Objet : BRUXELLES. Rue Defacqz, 14. Hôtel Wielemans (arch. A. Blomme, 1925)

Demande d'avis de principe portant sur le changement d'affectation du rez-de-chaussée et du 1^{er} étage, la réalisation d'un accès dans le mur du jardin vers la tour Louise, ainsi que diverses modifications (monte-charges, porte-fenêtre pour accéder à la terrasse...).

Avis de principe de la CRMS

Vue et plan d'une esquisse de percement dans le mur mitoyen (extr. du dossier de demande)

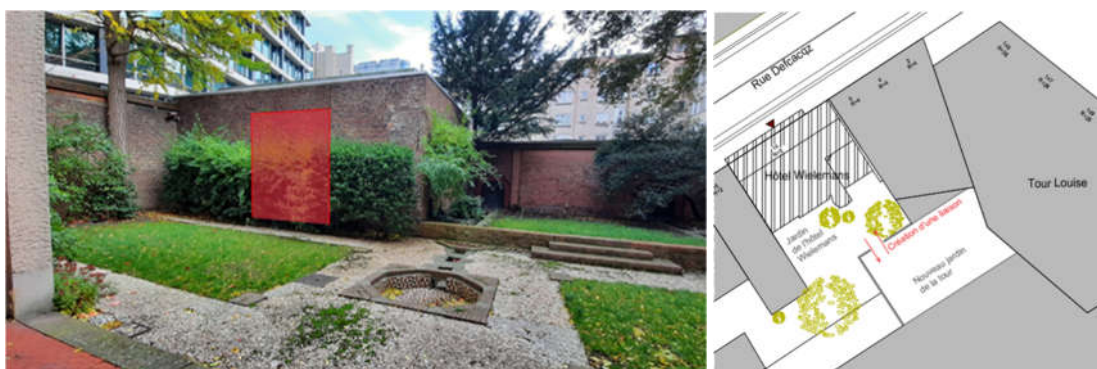
Concernant le percement du mur mitoyen, la CRMS marque son accord sur le principe d'une liaison avec le jardin de la tour voisine, ce qui permettrait également d'ouvrir des perspectives vers la maison. Toutefois, des points sont à clarifier quant à sa réalisation :

- il y a une apparente incohérence entre la création d'un passage aisé, large de 2m à 2,5m, permettant le croisement de personnes et la circulation des personnes PMR, et l'intention de conserver intégralement le jardin, dont les allées sont relativement étroites. Si une circulation des personnes PMR est envisagée, des adaptations de la zone jardin risquent d'être nécessaires. Notons également qu'il est demandé la suppression de l'ascenseur, ce qui est également contradictoire avec le souhait de rendre l'hôtel accessible aux personnes PMR. Une réflexion plus aboutie doit dès lors être menée concernant les circulations et l'accessibilité du bien classé (largeur du percement, facilité de circulation de manière générale, lien entre les deux jardins ...),

- les divers raccords entre les types de revêtement (jardin de la parcelle voisine, passage, jardin Wielemans), la largeur des chemins et leurs bordures devront être attentivement étudiés. Un projet d'aménagement détaillé du jardin est à fournir et la plus grande attention sera portée à la conservation/restauration/restitution des aménagements d'origine.
